SERVICE INFO – INA 0163

Carcasa pompei de răcire a suferit modificări

Producător:	Ford
Modele:	C-Max , Fiesta, Focus, Mondeo, S-Max, Transit
Motor:	1.8 TDCI
Nr. identificare piesă:	538 0256 10

Figura 2: Punctele de prindere a pompei au suferit modificări

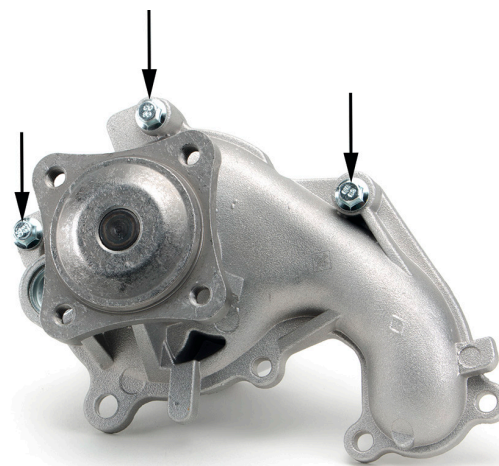
Carcasa pompei de răcire 538 0256 10 a suferit modificări.
În consecință, șuruburile (M6x37) incluse în pachet vor fi
utilizate obligatoriu pentru fixarea pompei în cele trei puncte
indicate (Fig. 2).

Grosimea materialului în punctele de prindere impune
utilizarea acestor șuruburi, care sunt mai lungi.

Folosiți șuruburile incluse în pachet
